Arkivsak-dok. 20/03366-38
Saksbehandler Olav Asbjørn Thorsberg
Ansvarlig kommunalsjef: Tonje Kvammen Doolan

Saksframlegg

Behandling av tilleggsvurderinger - Detaljregulering av fortau langs Kyrkjeveien; planid 202004

Alternativ 1: Breder veiflate og malt felt for myke trafikanter

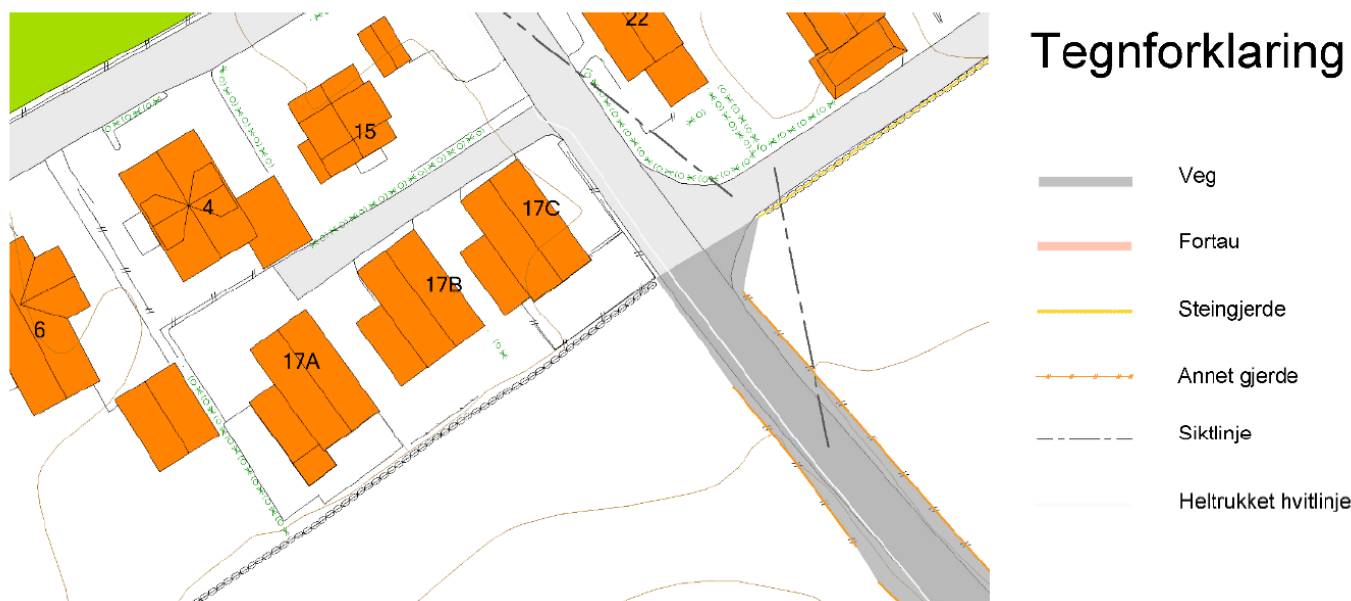
Overgangen fra fortau i sør til malt gangareal kan løses ved nedsenket kantstein i fortau og hvitmalt linje langs overgangen i rett linje. Sikt og sikker overgang for myke trafikanter er viktige elementer i forhold til trafiksikkerhet. Siktkravet er mest førende for hvordan utformingen av krysset Kyrkjeveien/Ryggveien bør utformes, og det er vist en løsning for dette:

Løsningen med å asfaltere arealet ut mot steingjerdet er ikke en god veiteknisk måte å utforme veien på. Sidekantene kan bli utsatt for skade i form av oppsprekking og at de «gir seg» i kantene. Mangel på god avslutning av overbygning av vei er grunnen til dette. Steingjerdet kan bli utsatt for følgeskader om belastningen fra kjøretøy blir for stor, og faren for utglidning er til stede.

Det å dele trafikantene med heltrukket hvitmalt linje, er ikke en normert løsning. Det er flere grunner til at dette er en uheldig løsning:

- Den nedprioriterer myke trafikanter.
- Ved møtende kjøretøy vil myke trafikanter befinne seg i en sårbar situasjon som må anses som uheldig og kan være trafikkfarlig.
- Den strider med nasjonale, regionale og kommunale normaler. Fortau skal skilles fra kjørebane med avvisende kantstein.
- Den ivaretar ikke universell utforming og er spesielt utfordrende for svaksynte.
- Den krever høyt vedlikehold og jevnlig påføring av ny oppmerking for å opprettholde funksjon.

Løsningen, med bredere veiflate og hvitmalt (eller annen farge, red.anm.) felt for myke trafikanter, er ikke særlig god, sett fra et trafiksikkerhetsperspektiv. I og med at det ikke er fysisk skille mellom myke trafikanter og øvrige

trafikanter, vil ikke denne løsningen gi tilstrekkelig trafiksikkerhet for myke trafikanter, og av den grunn frarådes den.
